Verslag huishoudelijke elektrische installatie op laagspanning en zeer lage spanning

Referentie: **007-20261015-04**	Datum controle: **15/10/2026**
Keurder: **007**

Eigenaar:	**Jeroen booten**	EAN-code:	**Onbekend**
Adres installatie:	**Hollandsveldlaan 19 bus 24, 3500 - Hasselt**	Nummer teller(s):	**49886325**
		Distributienetbeheerder installatie:	**Fluvius**

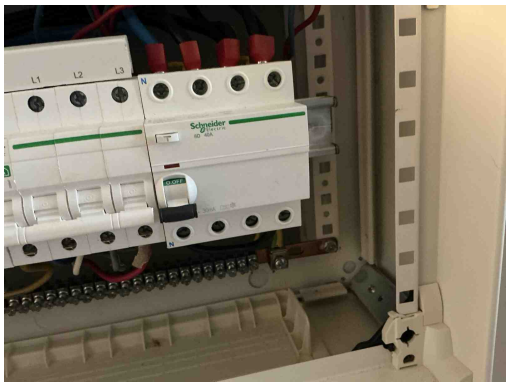
B17 - De voedingsspanning is niet op elk bord vermeld (Boek 1: 3.1.3.3).

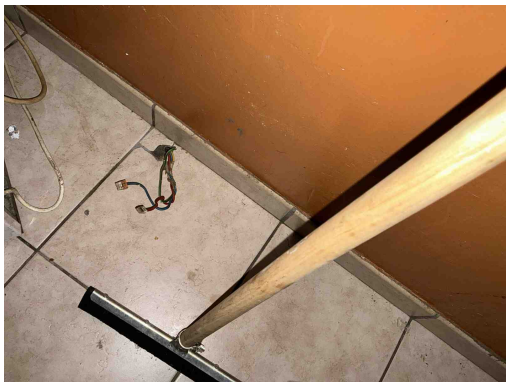
D04 - De hoofddifferentieelstroominrichting is niet verzegelbaar (Boek 1: 4.2.4.3).

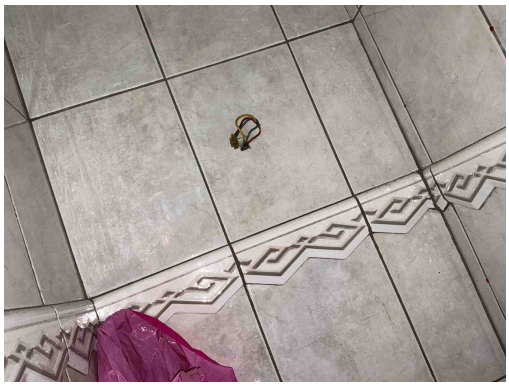
C21 - Het gebruik van geleiders van het type VOB, zonder bijkomende afscherming is niet toegestaan (Boek 1: 5.2.9.6).
Opmerking: Oa keuken

C26 - De verbindingen zijn niet gebeurd in borden, in aftakdozen, aan de klemmen van contactdozen, schakelaars of in de verlichtingstoestellen (Boek 1: 5.2.6.1).
Opmerking: Oa badkamer , keuken

C35 - Er zijn doorverbindingen gemaakt met lusterklemmen; er kon niet aangetoond worden dat deze klemmen geschikt zijn voor de aanwezige spanning, stroom en draadsectie en dat ze “CE” zijn (Boek 1: 1.4.2.1.).
Opmerking: Oa badkamer

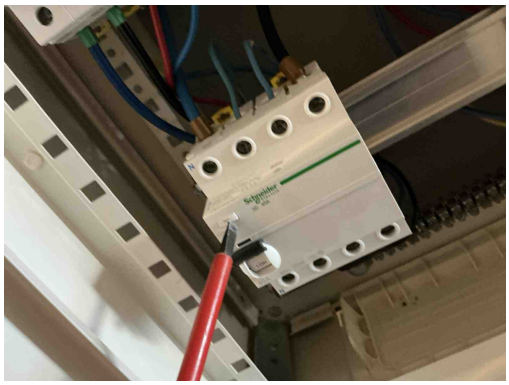
C21 - Het gebruik van geleiders van het type VOB, zonder bijkomende afscherming is niet toegestaan (Boek 1: 5.2.9.6).
Opmerking: Oa keuken

C26 - De verbindingen zijn niet gebeurd in borden, in aftakdozen, aan de klemmen van contactdozen, schakelaars of in de verlichtingstoestellen (Boek 1: 5.2.6.1).
Opmerking: Oa badkamer , keuken

C35 - Er zijn doorverbindingen gemaakt met lusterklemmen; er kon niet aangetoond worden dat deze klemmen geschikt zijn voor de aanwezige spanning, stroom en draadsectie en dat ze “CE” zijn (Boek 1: 1.4.2.1.).
Opmerking: Oa badkamer

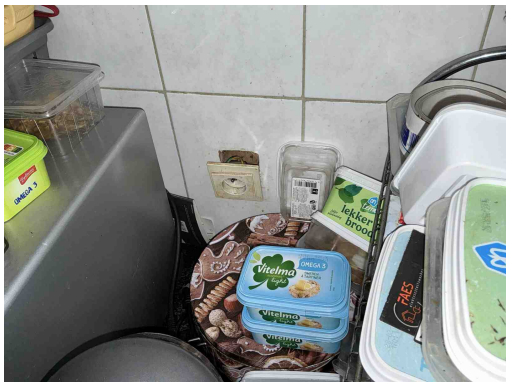
D01 - De differentieelstroominrichting schakelt niet uit na indrukken van de testknop (Boek 1: 5.3.5.3).

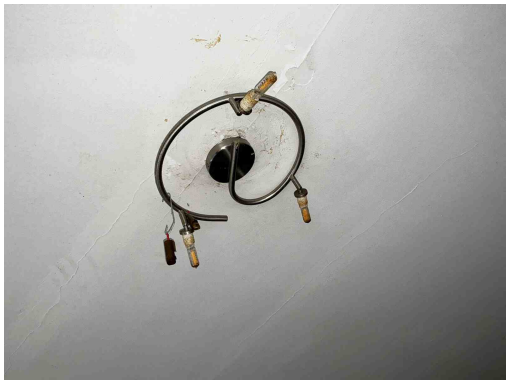
T10 - Bepaalde contactdozen en/of schakelaars zijn niet degelijk bevestigd (Boek 1: 1.4.1.3).
Opmerking: Oa keuken

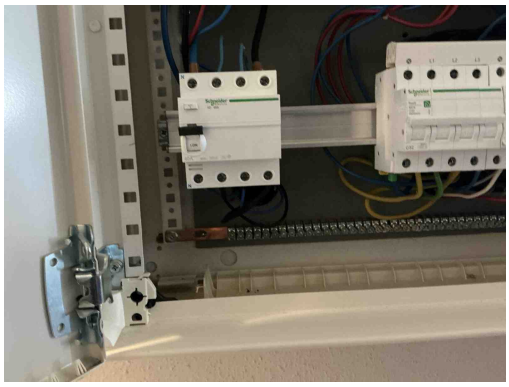
T23 - Het elektrisch materiaal is beschadigd. (Boek 1: 1.4.1.3).
Opmerking: Oa woonkamer
